改善箇所説明図

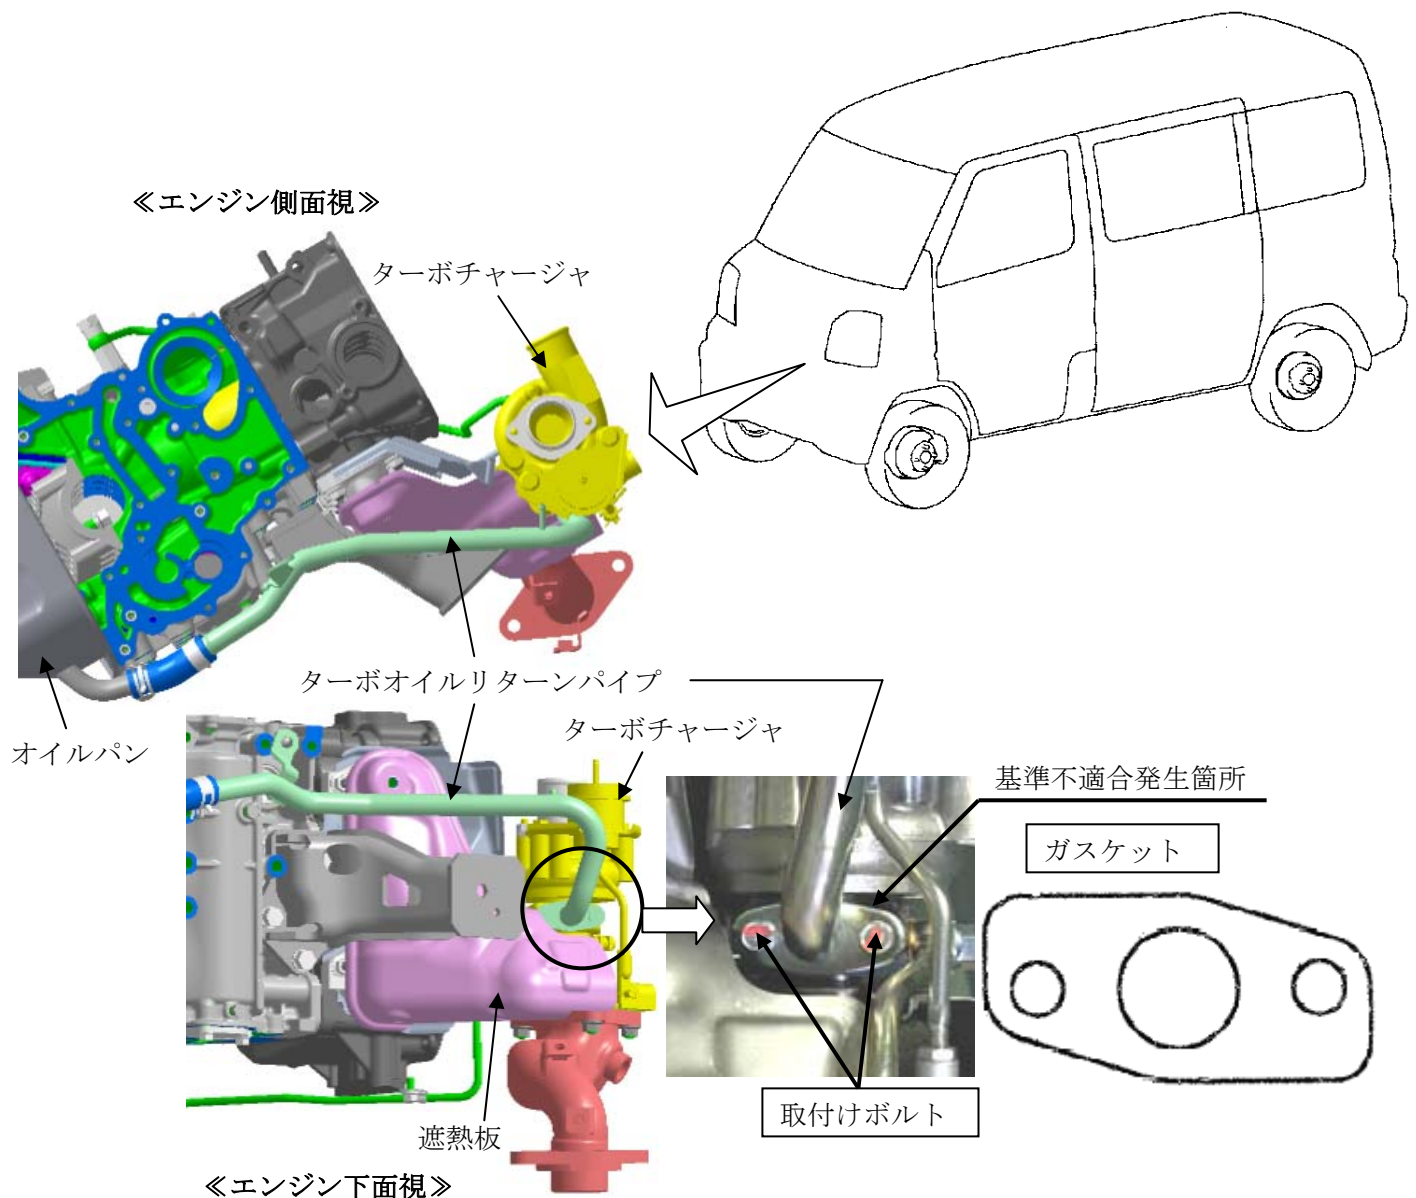
ターボチャージャ付車両において、ターボチャージャからオイルパンにオイルを戻すターボオイルリターンパイプとターボチャージャとの間に装着しているガスケットの材質が不適切なため、排気管の熱膨張収縮および高負荷運転による振動との複合要因により、当該締結部のボルトが緩む場合がある。そのため、そのまま使用を続けると当該ボルトの緩みが進行し、エンジンオイルが漏れ、最悪の場合、火災に至るおそれがある。

全車両、当該ガスケットを点検し、該当するガスケットが装着されている場合は、ガスケット一式を対策品に交換し、規定トルクで締付ける。

注：図中の 内は、点検し、必要に応じて交換する部品を示す。
